DEUTSCHE BAUZEITUNG 1927, Nr. 54

Wettbewerb um den Erweiterungsbau der Reichskanzlei zu Berlin.

Über die vorgenannten Entwürfe gab das Preisgericht folgendes Urteil ab:

Abb. 1 u. 2.
Entwurf mit dem Kennwort:
„Endlich geschlossen".
Ein II. Preis.

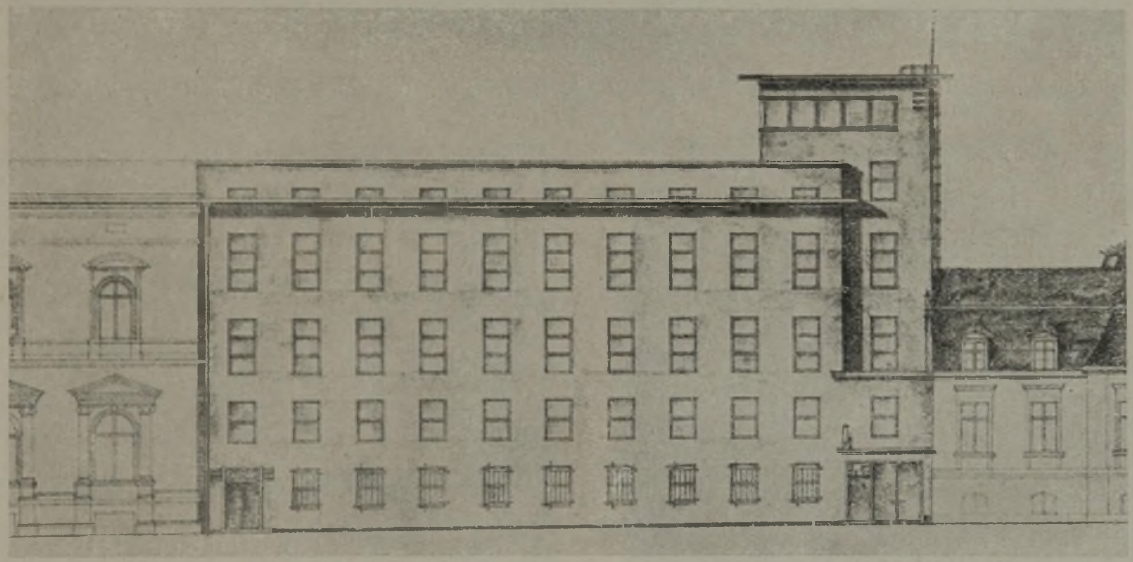
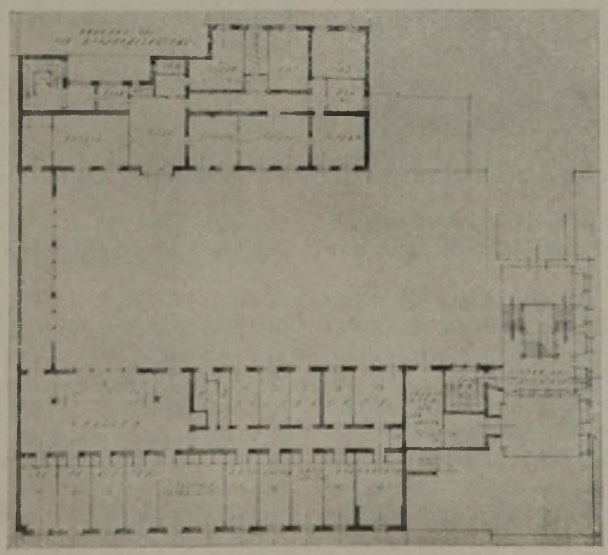
Der Entwurf mit diesem Kennwort trennt Vordergebäude und Hinterhaus. Im ersteren bringt er sämtliche Bureau- und Verwaltungsräume, im letzteren die Wohnungen unter. Diese grundsätzliche Trennung führt zu sehr klaren Grundrissen und zu einem geräumigen Innenhof. Die Verbindung der beiden Bauteile erfolgt in jedem Geschoß durch einen Verbindungsgang, der den Innenhof nach dem Palais Borsig zu gut abschließt. Im Gegensatz zu vielen anderen Entwürfen führt der Eingang in eine repräsentative, gut belichtete Treppenhalle, nur die eigentliche Eingangstür in der Straßenfront dürfte mehr betont sein. Der von der Halle ausgehende Stichflur ist nicht gut belichtet. Entgegen dem Programm ist das Arbeitszimmer des Reichskanzlers in das 2. Obergeschoß gelegt; da aber bei diesem Entwurf dieses durchweg als Hauptgeschoß ausgebildet ist, so sind hiergegen keine Bedenken zu erheben. Bei der äußeren Gestaltung geht der Verfasser von der Absicht aus, den Wilhelmplatz städtebaulich zu schließen. Er führt daher den Neubau in der Höhe, wie sie sich durch das Palais Borsig ergibt, durch und setzt gegen das alte Reichskanzlerhaus bewußt einen Turm als Zwischenglied. Die Formensprache ist klar und selbständig, aber etwas nüchtern; die gesamte Massenverteilung ist äußerst geschickt.

Abb. 11. Ein III. Preis. Kennwort: „Cub"; Verf. Arch. Prof. Karl Roth, Darmstadt.

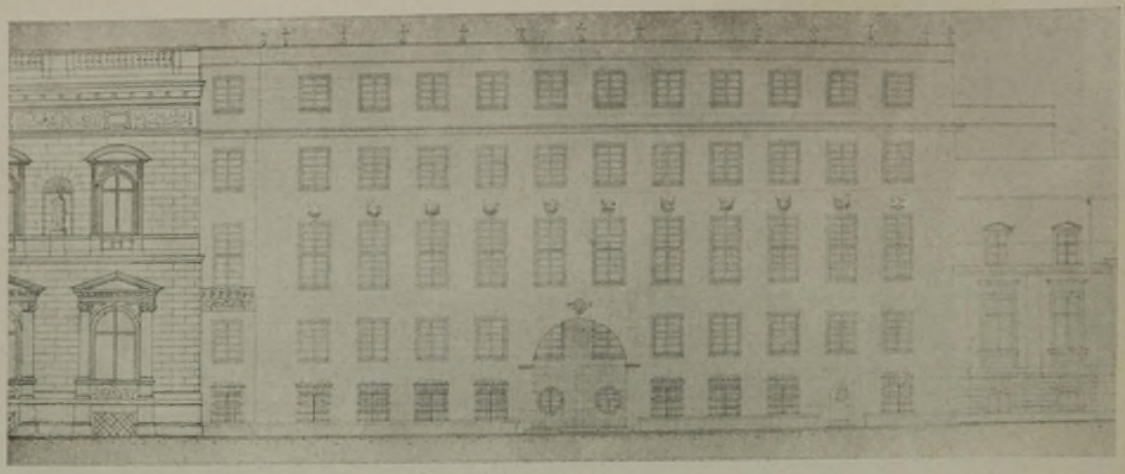
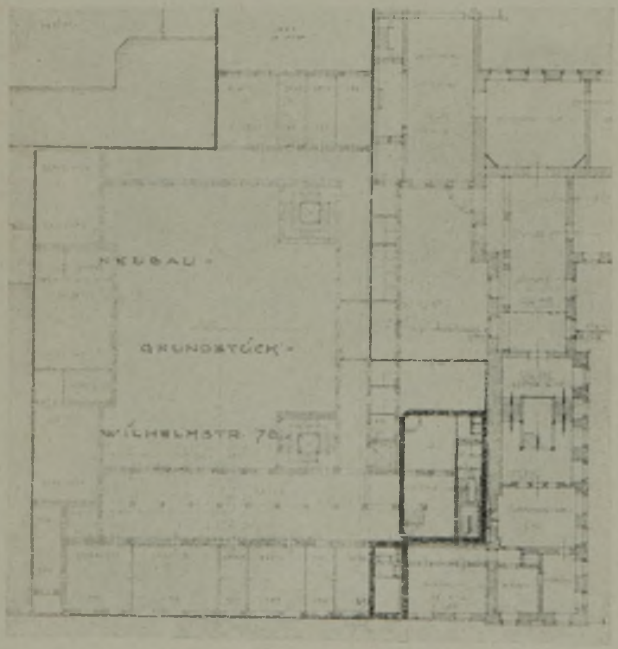
Der genannte Entwurf zeichnet sich durch eine einfache und klare Grundrißlösung aus, dessen bes. Vorzug die stattliche Halle im unteren Geschoß vor den Räumen des Reichskanzlers und des Staatssekretärs bildet. Wenig günstig erscheint dagegen die Anlage zweier gleichwertiger Treppen zu beiden Seiten der Eingangshalle, ebenso die etwas eingeengte Lage der beiden Sitzungssäle, die nur durch Vorräume zugänglich sind. Die architektonische Behandlung zielt auf die Bildung einer geschlossenen Platzwand, ist aber im ganzen matt und kraftlos. Das breite Einfahrtstor reißt ein häßliches Loch in die Fassade, während andererseits der Zugang zur Wohnung des Staatssekretärs allzu untergeordnet behandelt ist.

Abb. 12. Ein III. Preis. Kennwort: „Hohen-Neuffen"; Verf. Arch. Hodler u. Scheidel, Berlin.

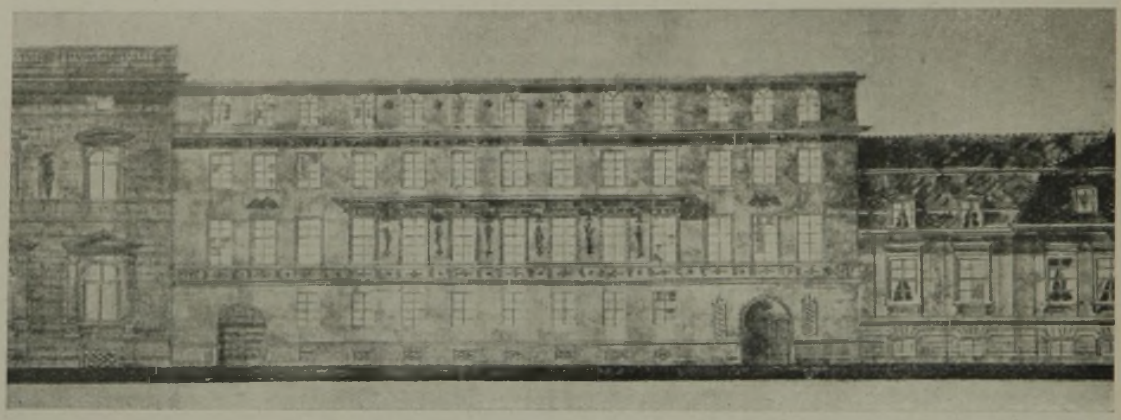
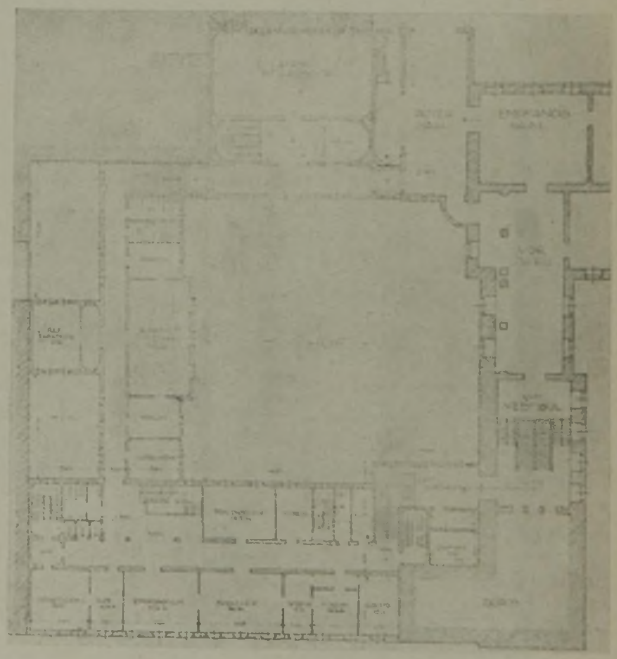
Der Entwurf mit diesem Kennwort sieht eine geräumige Hofanlage vor und zeichnet sich durch übersichtliche Gruppierung und Zusammenfassung der Räume aus. Die Haupttreppe, die auch ungenügend belichtet ist, liegt zu weit von der Eingangshalle. Auch der Treppenaufgang zum Ländersitzungssaal erweist sich durch die unzureichende Belichtung als wenig günstig. In architektonischer Hinsicht zeigt der Entwurf bei einfacher Formgebung eine würdige Haltung, verfehlt aber den Anschluß an das Borsigpalais und läßt in der Fensterausbildung des Attikageschosses unbefriedigend.

Abb. 15. Ein Ankauf. Kennwort: „Cantate 1927"; Verf. Arch. B. D. A. Heinz Stoffregen, Berlin.

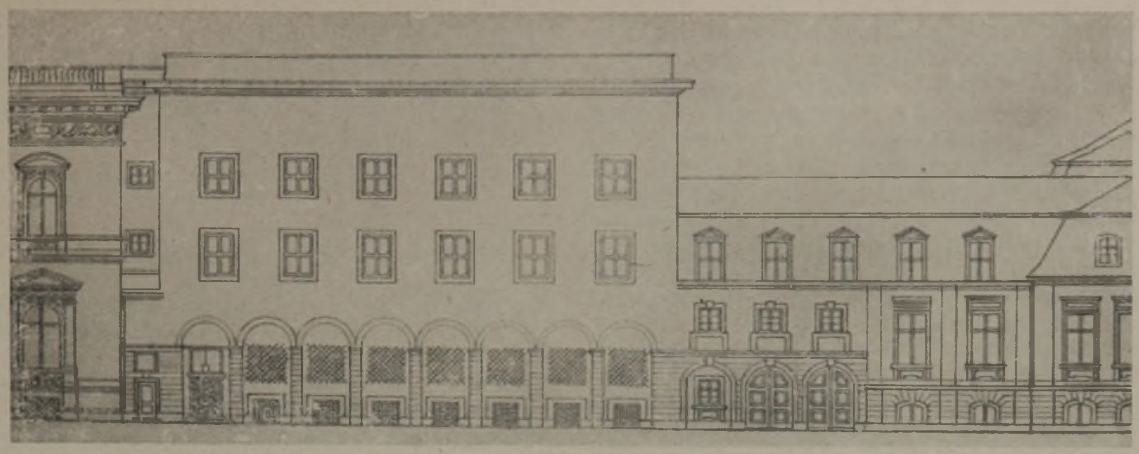
Der klar disponierte Grundriß des Entwurfes, in dem die Mehrzahl der Hauptträume an einen nördl. Hof gelegt ist, erfüllt alle Anforderungen. Der Anschluß der Baumasse an die Front des Borsigpalais ist anzuerkennen. Doch wäre die Front mit Rücksicht auf die Erscheinung des Wilhelmplatzes länger zu wünschen. Ihre architektonische Durchbildung erscheint im Charakter verfehlt. Die unklare Gestaltung der drei niedrigen Anschlußachsen an das alte Gebäude kann nicht befriedigen.

Abb. 16. Ein Ankauf. Kennwort: „Aequam memento"; Verf. Reg.-Baurat Carl Th. Brodführer, Mitarbeiter Dipl.-Ing. Fritz Krefter, Berlin.

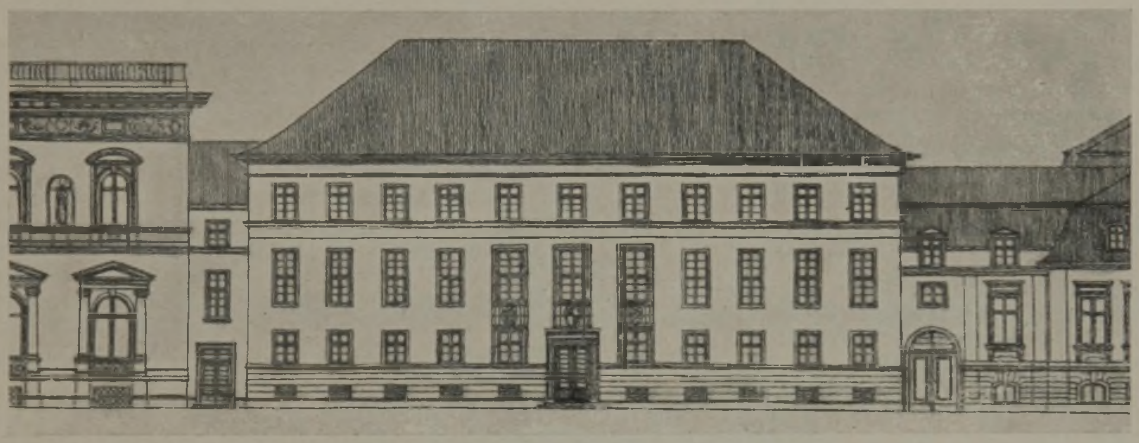
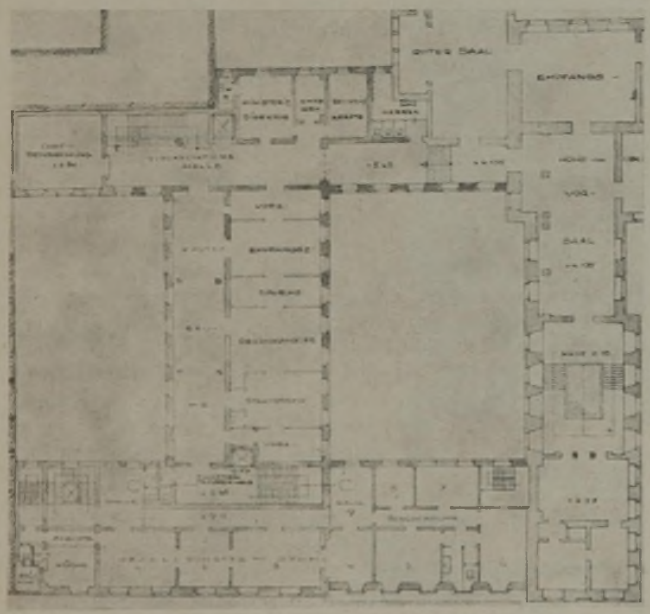
Der Entwurf verfehlt zwar in der architektonischen und städtebaulichen Hinsicht die Aufgabe. Die architektonische Durchbildung entspricht mehr der Anlage eines ländlichen Herrenhauses als der eines öffentlichen Gebäudes, auch lockert sie die Platzwand auf, statt sie zu schließen. In seinem Gesamtbild aber zeigt der Entwurf eine unverkennbare Großzügigkeit. Die Weiträumigkeit des Innenhofes ist allerdings auf Kosten eines Programmverstoßes durch Bebauung nicht zur Verfügung stehenden Geländes erzielt.

Abb. 19 u. 20. Ein Ankauf.
Entwurf mit dem Kennwort
„Wilhelm".

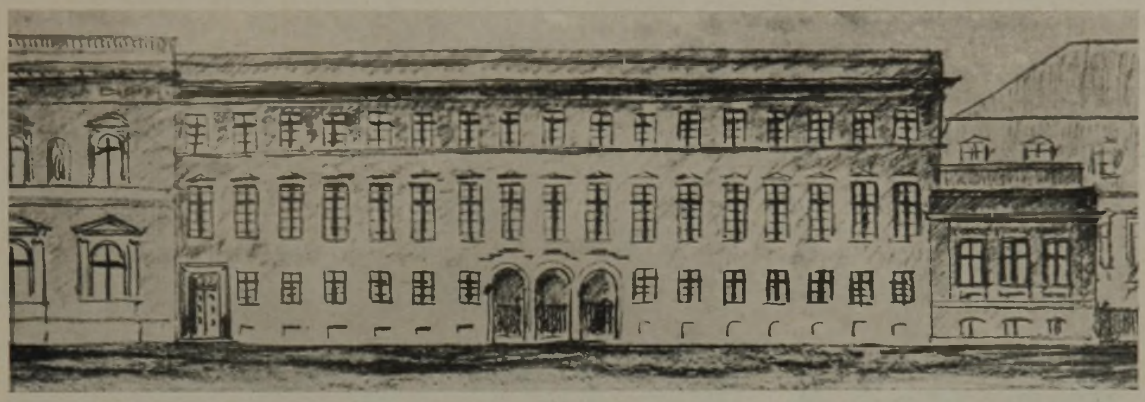
Der Entwurf dieses Kennwortes verstößt gegen das Programm, da er in dem anstoßenden Flügel des Hauses der Reichskanzlei drei Fensterachsen abreißt, während nur eine entfernt werden darf. Auch sonst geht der Entwurf eigenwillig vor. Er empfiehlt in einer Variante

eine vollkommene Umgestaltung des Äußeren der alten Reichskanzlei, um sie mit dem von ihm vorgeschlagenen Neubau in Einklang zu bringen. Dieser Weg dürfte nicht der gegebene sein. Im übrigen ist der Entwurf in der Masse und im Grundriß von guter Haltung mit ausgesprochenem Gefühl für räumliche Wirkungen.
